E16 Marki – Hausåker; mindre reguleringsendring

Sammendrag av merknader etter høring av
planforslaget

Vestre Slidre kommune

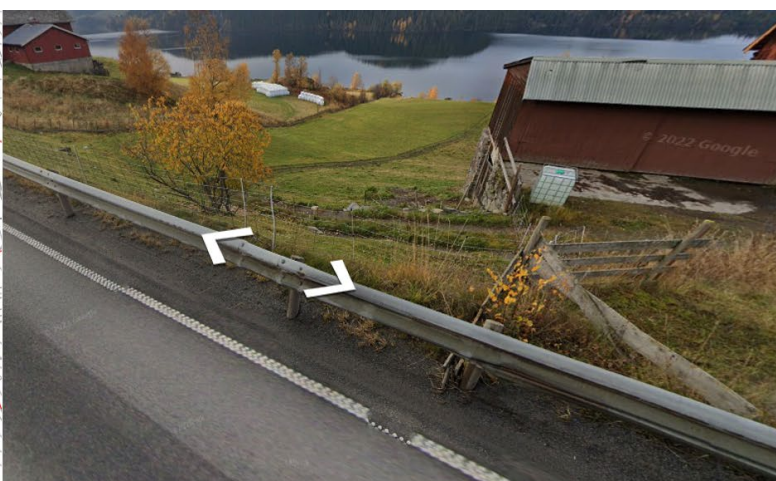
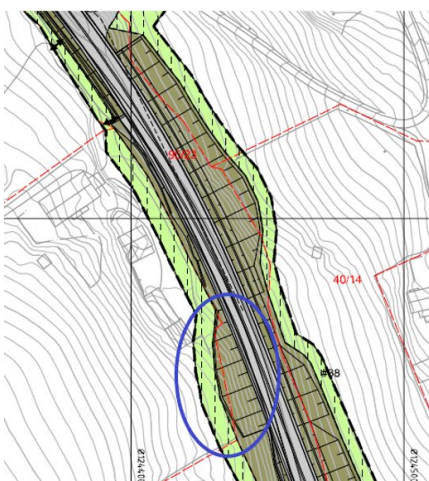
Det forventes at SVV har lagt inn undergang i forbindelse med gotoa mellom gnr 40/13 og 40/8. Dette er et ufravikelig krav.

Reguleringsendringen legger ikke opp til kulvert. Dette ble svart ut under planprosessen for reguleringsplanen for E16 Hålmoen – Hausåker. Utklipp fra merknadsrapporten som lå til grunn for planvedtaket i kommunestyret i Vestre Slidre den 18.02.2021, sak 003/21:

«Stram økonomisk ramme tilsier at det ikke er handlingsrom til å etablere kulverter under E16 for kryssing av dyr/landbruksmaskiner. Slike kulverter bør trekkes utenfor sikkerhetssonen fra E16. Terrenginngrepet på oversiden av E16 vil derfor bli omfattende ved etablering av kulverter.»

Utbedring av E16 vil medføre at E16 vil bli trekt inn i terrenget ca 5 meter i gotoa mellom gnr 40/13 og 40/8. Det vil følgelig medføre betydelige kostnader og terrenginngrep hvis SVV her i tillegg skal etablere en kulvert under E16 for kryssing av dyr/landbruksmaskiner.
